Keuringsverslag van een elektrische laagspanning- en zeer lage spanningsinstallatie

NIET CONFORM

Datum keuring: 28/02/2022

Straatnaam	Landwaartslaan
Huisnummer	45
Busnummer	
Postcode	3600
Gemeente	Genk
Land	België

Afbeelding schakel- en verdeelbord:

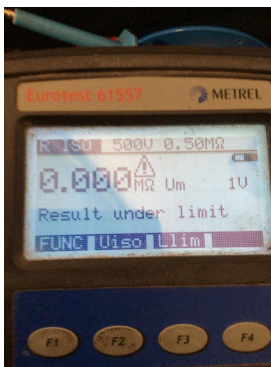
15.10 Niet gebruikte invoeringen van het verdeelbord zijn niet correct of onvoldoende afgedicht. (Boek 1 Afdeling 5.1.4. en 4.2.2.3.)
